改善箇所説明図

電動パワーステアリング
コントローラ

基準不適合発生箇所

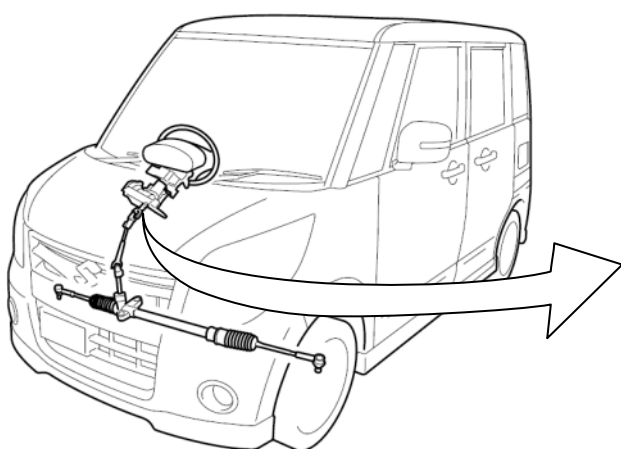
電動パワーステアリングのコントローラに接続される電気配線(a)の固定方法が不適切なため、走行時の車両振動等によりコントローラと電気配線のコネクタ部(b)の端子が摩耗して絶縁物が生成され、導通不良に至ることがある。そのため、警告灯が点灯するとともにパワーステアリングのアシスト機能が停止し、ステアリングの操作力が増大するおそれがある。
